会社名 カヤバ株式会社
コード番号 7242 東証プライム市場

弊社製コンクリートミキサー車のサービスキャンペーン実施に関するお知らせ

《改善箇所説明図》

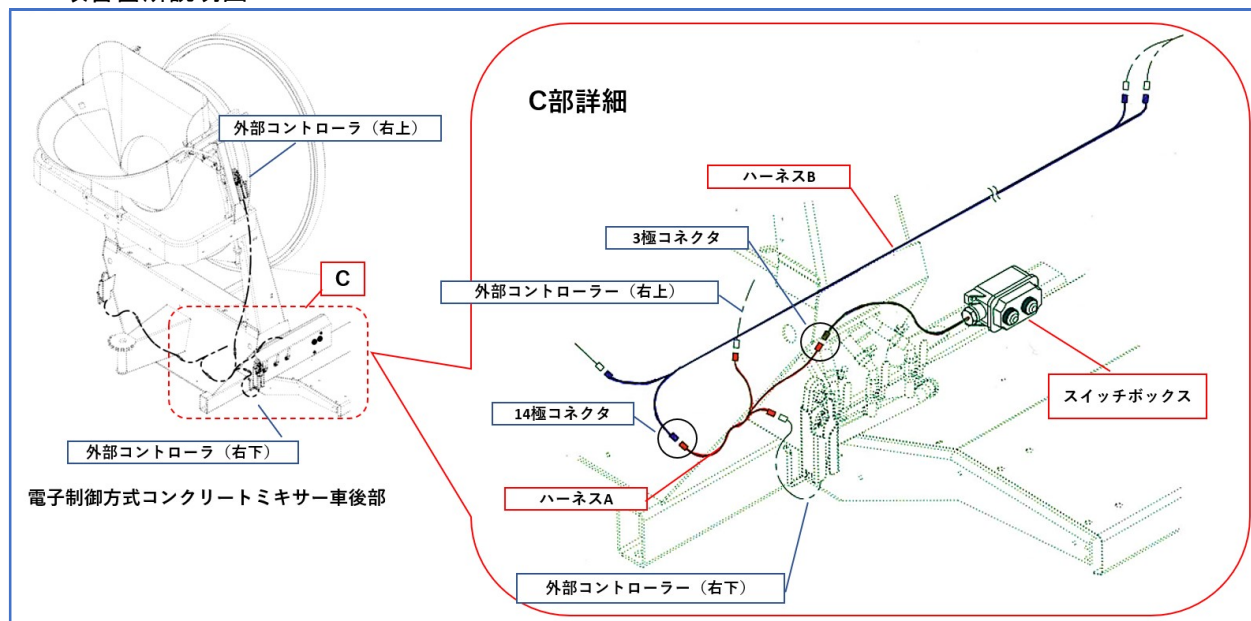
電子制御式コンクリートミキサー車のスイッチボックスにおいて、スイッチに取り付けられたゴム製キャップの設計検討が不十分のため、劣化等により損傷することがあります。そのため、損傷部から水が浸入し、非常停止スイッチの信号線の端子が水に浸ることによって導通することになり、制御プログラムが異常と判断し、スイッチ操作が無効となるおそれがあります。

また、スイッチボックスとは別の外部コントローラも操作が無効になるおそれがあります。

- ① 全車両、スイッチボックスを対策品に交換する。
- ② コネクタ部に水の侵入が確認されたハーネスについては、新品に交換する。
